Zápis z jednání komise pro urbanismus, veřejný prostor a regeneraci městské památkové zóny č. 3

Datum jednání:	12. května 2021
Místo jednání:	jednání bylo vedeno distanční formou MS Teams
Začátek jednání:	13:15 hodin
Konec jednání:	16:15 hodin
Jednání řídil:	Dan Merta
Počet přítomných členů:	průběžně 5 až 6, komise je usnášeníschopná
Distanční účast:	Dan Merta, Petr Vorlík, připojení 13:30 Klára Brůhová, Jan Sedlák, Tomáš Vích, Jiří Klokočka, odpojení 15:40
Omluveni:	Martina Forejtová, Jitka Romanov
Noví členové (nominace):	Kateřina Čechová, Markéta Mráčková
Přítomní hosté:	Tomáš Mikeska, P3, Matěj Michálek Žaloudek, P3, Jana Caldová, P3, Jan Bartko, P3, Pavel Křeček, P3,
Počet stran:	11
Tajemník:	Zdeněk Fikar
Ověřovatel zápisu:	Jiří Klokočka

AXONOMETRIE

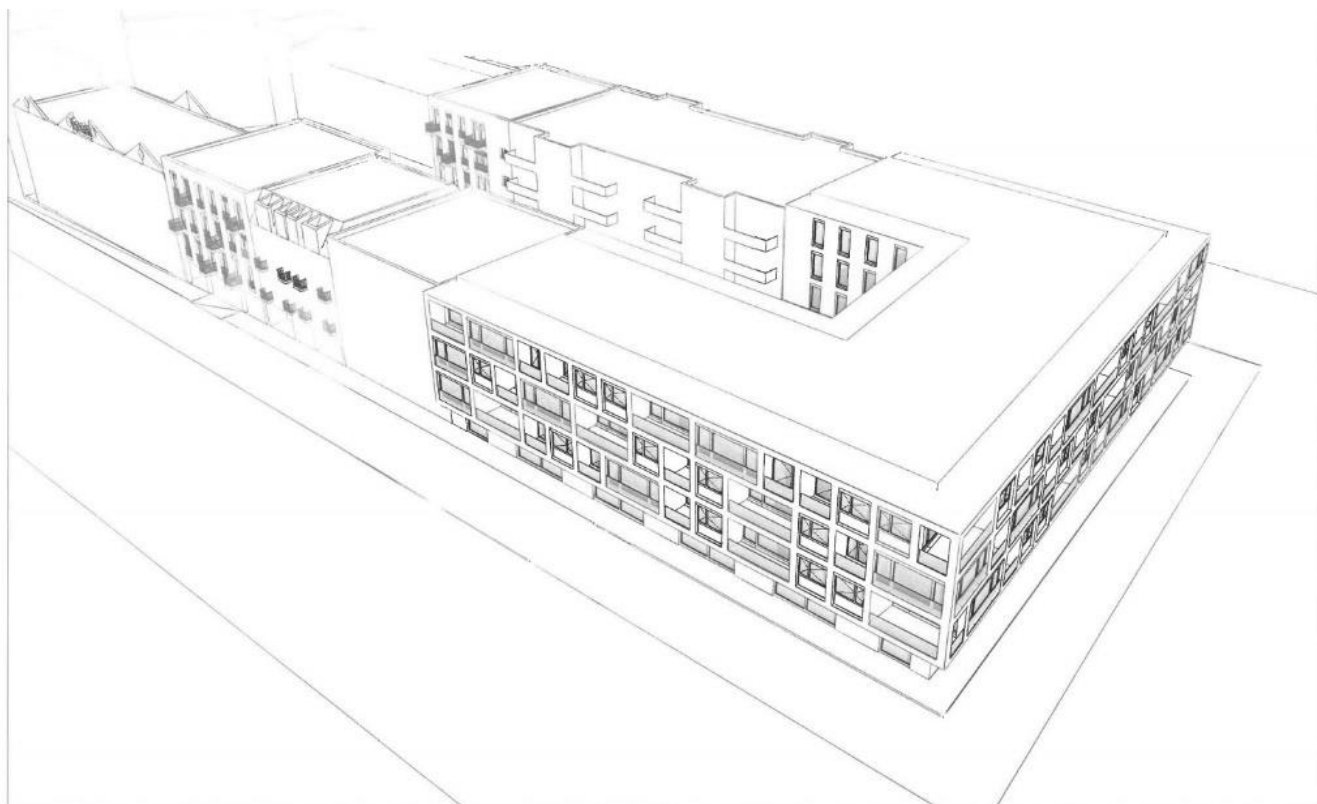
„Komise pro urbanismus, veřejný prostor a regeneraci městské památkové zóny se seznámila s návrhem zadání stavebního programu pro zpracování studie a členové **doporučili** zpracovat následující připomínky a doplnění:

- Komise pochválila samosprávu za zahájení kroků k přípravě výstavby městských bytů;
- Návrh by měl zohlednit pro každé z křídel úlohu jeho parteru a charakter ulice, do které bude obráceno fasádou; u jižní fasády například její budoucí celoměstskou významnost;
- V maximální možné míře navrhnout ekologicky udržitelné parametry budovy i bezbariérovou přístupnost jak pro dům, tak u bytů;
- Komise zároveň připustila vyhledání architekta formou výběrového řízení se zohledněním doložených realizací a doložených referencí;
- Je nutné prověřit a jasně formulovat jižní hranici. V předložených podkladech je dosti jiná (katastr), než na několikrát diskutované regulaci zástavby okolí nákladového nádraží. Podle nové regulace by byl objem minimálně o polovinu větší.“

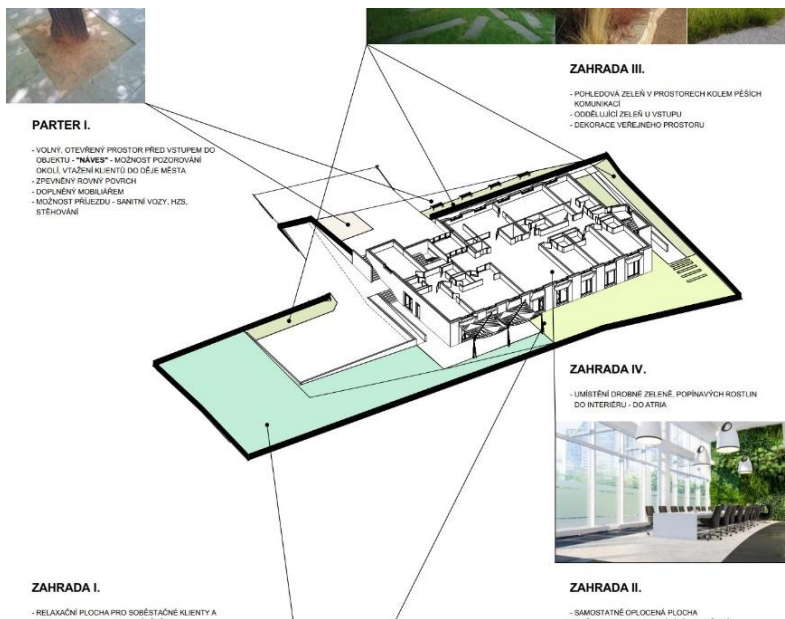
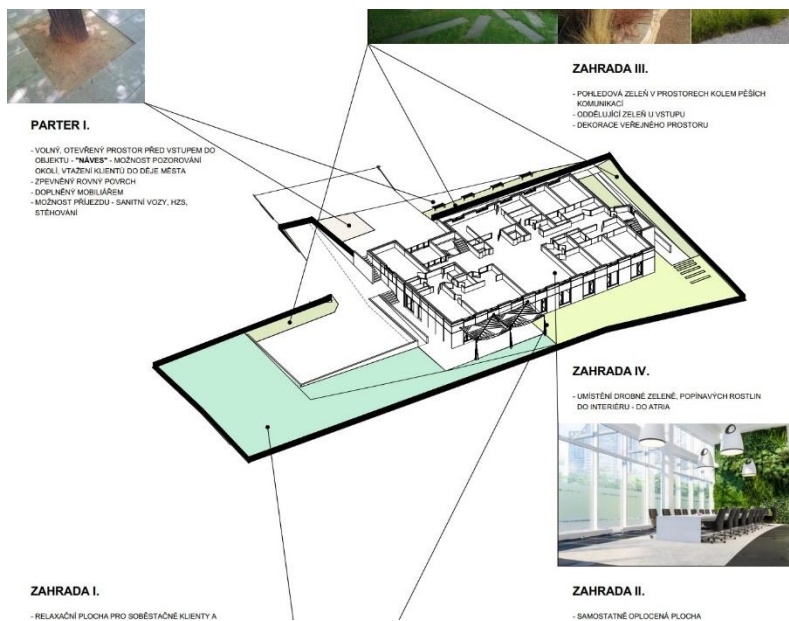
„Komise pro urbanismus, veřejný prostor a regeneraci městské památkové zóny se seznámila s návrhem zadání stavebního programu pro zpracování studie DSS Pod Lipami a členové **doporučili** do zadání zapracovat následující připomínky a doplnění:

- Požadovat výrazně vyšší univerzálnost využití místností s ohledem na budoucí vývoj ale i dynamický vývoj sociální péče;
- Doporučit navržení ozeleněné a klientům přístupné střechy objektu;
- Důraz na kvalitu krajinářského zpracování zahrady s požadavkem, aby projekční tým obsahoval zahradního architekta;
- Doporučuje vyšší podlažnost objektu než uvedená 4 NP;
- Doporučuje větší prolnutí s jinými službami sousedům, případně dokonce doplnění o další sociálně orientovanou funkci (škola, koleje, pronajimatelné kanceláře a kreativní hub pro místní občany atd.). Tam dnes tento typ služeb prostě směřuje a radnice by měla být vlajkovou lodí.“

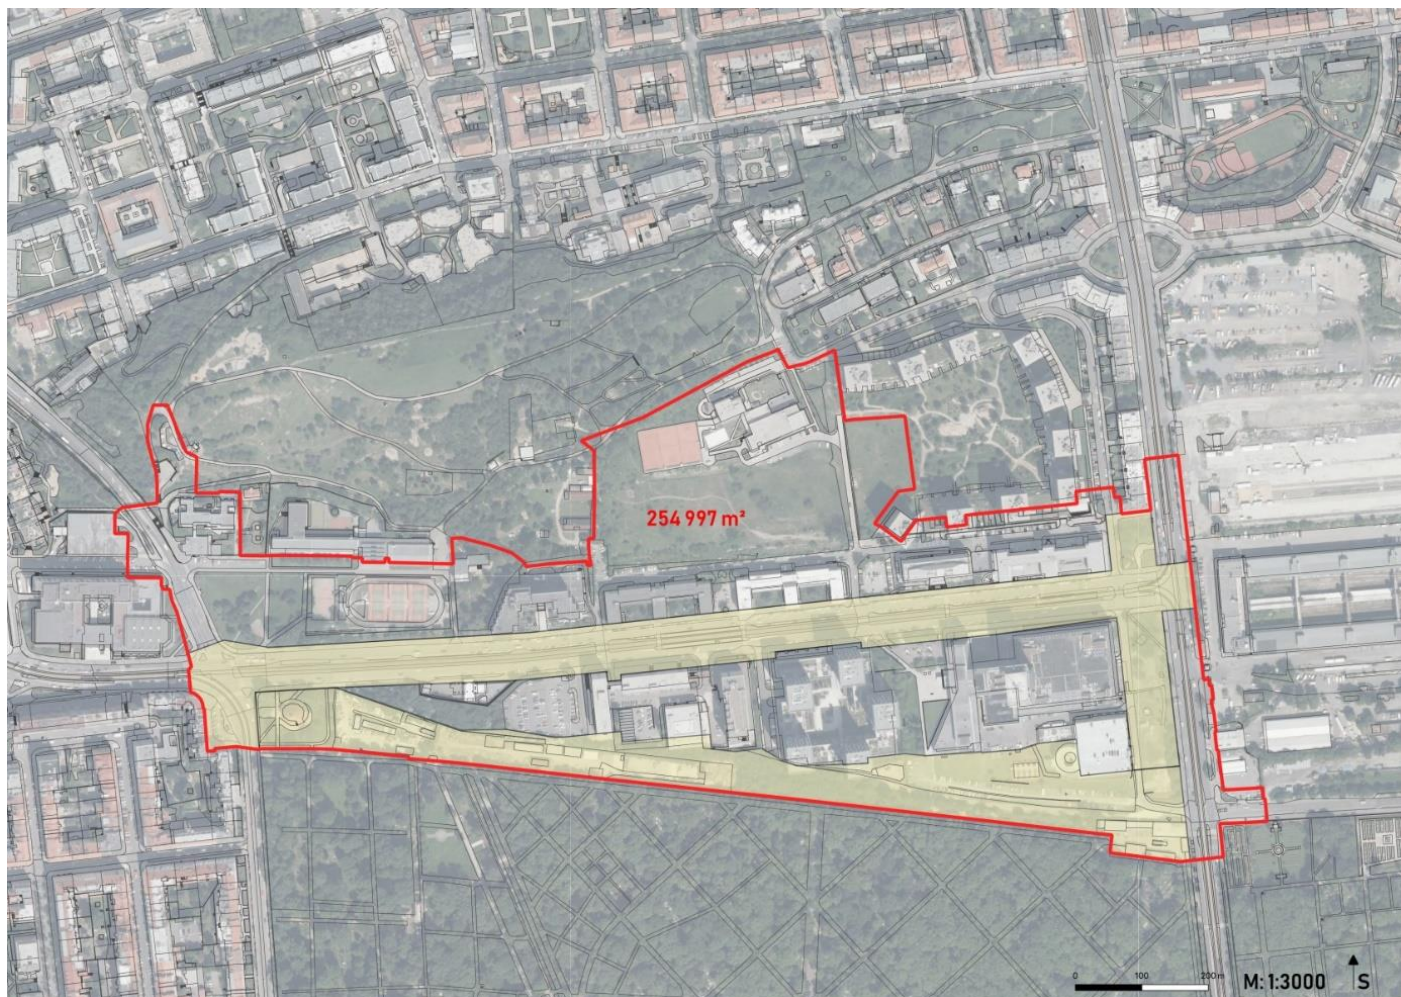
Zadání je prozatím formulováno značně všeobecně, je potřeba jej upřesnit pro řešené území a očekávané úkoly. Doporučuji doplnit o mapu řešeného území s vyznačením jednotlivých konkrétních úkolů, kterými by měly být:

- Vytvoření návrhu regulativů pro plochy, které postihne demolice či nová výstavba
- Vytvoření návrhu regulativů pro hlavní uliční prostor Olšanské třídy včetně řešení prototypu sdružených objektů pro společné vedení kabelových podzemních sítí v zájmu jejich vymístění a získání volných pásů pro růst stromů
- Vytvoření návrhu regulativů městu vstřícného dopravního řešení
- Vytvoření návrhu regulativů pro nově zamýšlenou rekreační propojkou „podél hřbitovní zdi“ Olšanských hřbitovů, protože větší část propojky by měla vést vnitřním servisním zázemím hřbitovů, v denním režimu a mimo možnosti pouhého průchodu či průjezdu na kole by měla umožnit ekologické, bio a zahradnické kooperace občanů se správou hřbitovů v její „recyklační zóně“

- Vytvoření návrhu regulativů pro nástupy do prostoru parku Parukářka včetně nově regenerované části Zásobní zahrady (studie aktuálně objednaná OOŽP ÚMČ P3, tým architekta Pleskota)

Před zadáním studie je nezbytné přesné nastavení vazeb na Správu pražských hřbitovů, na Pražské služby a.s., na TSK HMP, na DP HMP ale i na dotčené soukromé subjekty v řešeném území.

Příložená legenda je očividně vzata z nějakého jiného projektu a je pro koncepční studii z části nevhodná. V legendě například přebývá označení železničních tratí, stanic, přepravišť, lanové dráhy, tramvajová vozovna apod., nebo naopak chybí majetkově problematické pozemky, tvořící bariéry.

„Komise pro urbanismus, veřejný prostor a regeneraci městské památkové zóny **se seznámila** s předloženou pracovní verzí zadání koncepční studie. Na místě zaznělo **doporučení** na důraz propojení koncepce s širším územím, tedy hlavně přípravou NNŽ. Doporučila také revidovat hranice řešeného území. Dále doporučení samosprávě MČ P3, aby stanovila „politické zadání“, co od přestavby území očekává. Jako například, zdali mají v území zůstat a zabírat značné plochy venkovní parkoviště, čerpací stanice apod. Jednotliví členové před dokončením pošlou upřesněná doporučení dle dnešní debaty.

Tomáš Vích: - navrhuje v kapitole 0.1 Cíle studie, doplnit cca: "formulace celkové koncepce a harmonického charakteru budoucí podoby městské třídy", nebo "komplexní revitalizace Olšanské třídy"; - navrhuje na západním konci rozšířit řešené území až po hranu Žižkova náměstí a zapojit do něj Bezovku, Olšanku a křižovatku s Ondříčkovou; na východní straně hranici řešeného území posunout až na líc fasády Nákladového nádraží.“
